## 仕様変更のご案内

■対象商品型番：NW080-30S-C5E ・ NW080-30S-C6 ・ NW080-30S-C6A

【現行品】

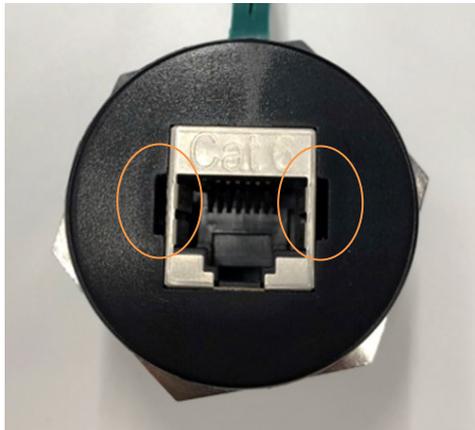
■変更内容 : アダプタの固定方法を粘着剤塗布からプラスチック部品装着に変更いたします。

【変更品※】

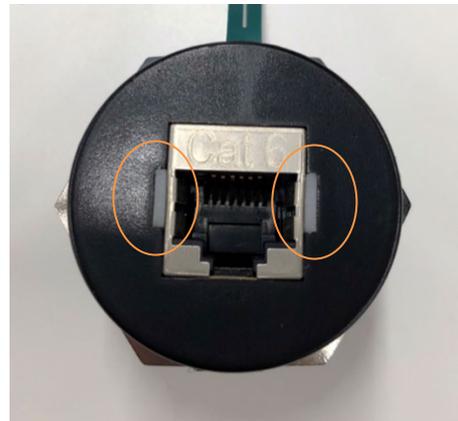
※変更箇所が分かり易いようプラスチック樹脂を白色に変更しておりますが、実際の樹脂色は黒となります。
